許認可制度等の見直しに関する 事業者意見 (第2回会合資料の修正版)

2026年5月
原子力エネルギー協議会

- 本資料は、第1回実用発電用原子炉の許認可制度等の見直しに関する意見交換会合（2026.2.20開催）を踏まえて、法律改正を要する事業者意見について整理したものである。
- 第2、3回実用発電用原子炉の許認可制度等の見直しに関する意見交換会合（2026.3.26、2026.4.21開催）を踏まえて、資料の修正を行っている。
- 次ページ以降、個別項目ごとに事業者意見を記載する。

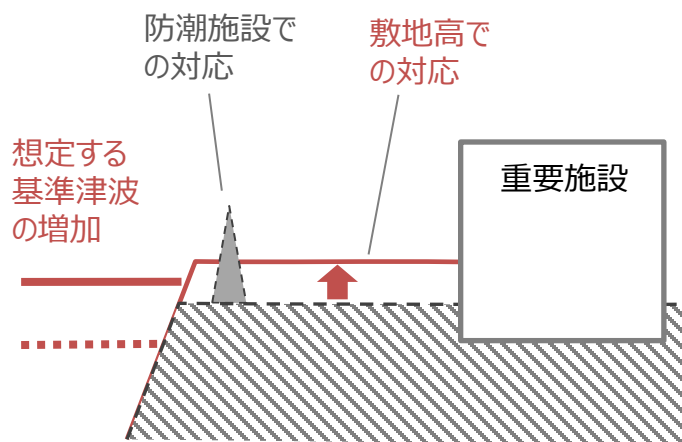
敷地内断層が確定していれば、**重要施設を配置する建屋の位置や形状**をあらかじめ最適化できる可能性がある。

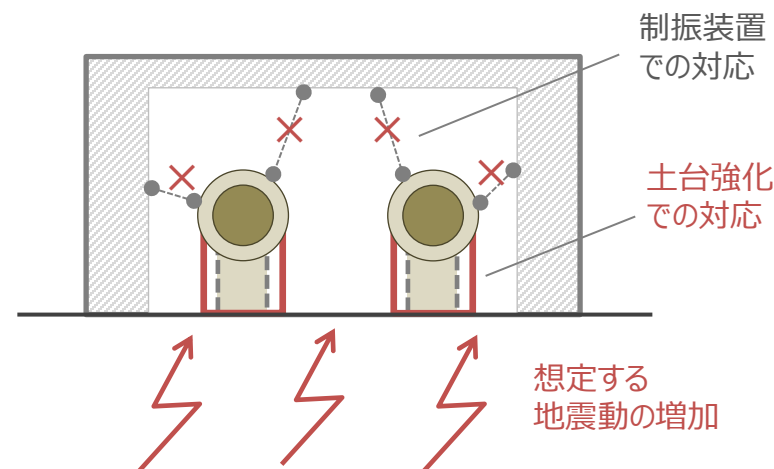
津波波源が確定していれば、防潮施設のみでなく、**敷地高さの変更も含めた最適な設計**とできる可能性がある。

海水ポンプ長尺化工事の概要

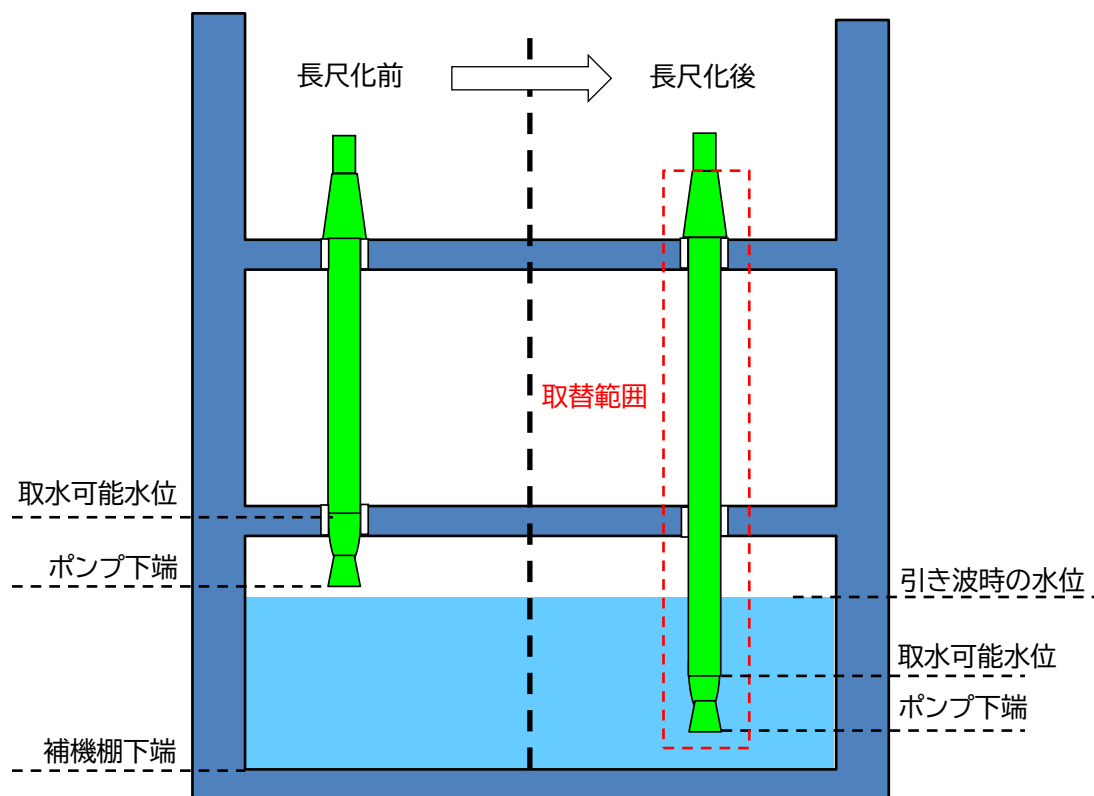
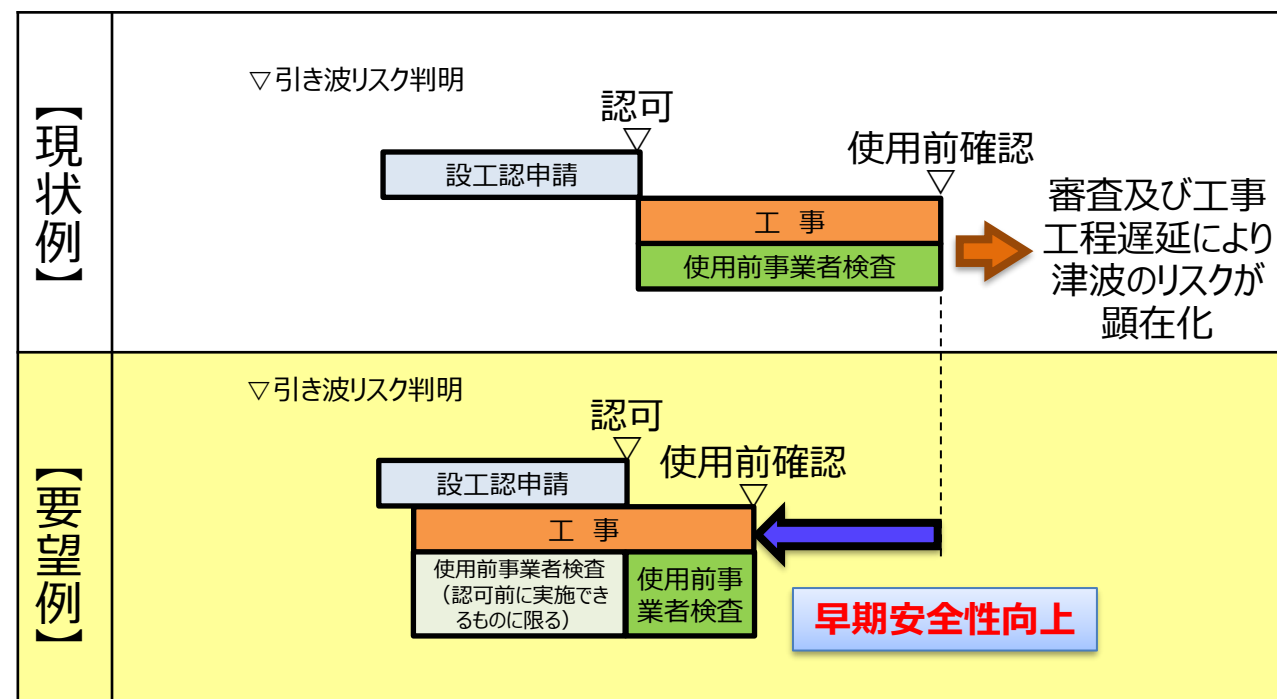
- 原子炉補機冷却海水ポンプは、ポンプの長尺化を行うことで、津波時の引き波による水位低下に対して、更なる海水の取水性を確保することが可能であり、**津波に対する安全性は向上することから、工事を早期に行うことのメリット**はある。
- 一方で、長尺化に伴い、ポンプ重量の増加等で設計スペックに変更が出ることはあるものの、審査を通じて大幅に設計を変更する蓋然性は小さく、設計の見直しリスクは小さい。

・引き波によるリスクは認識しているものの、認可後でないと工事ができない状況。着手条件を見直すことにより、早期安全性向上に期待。

・ポンプについては可能な限り既設を流用し、取替範囲は最小限にすることで、設計変更が発生した場合でも手戻りを最小化。
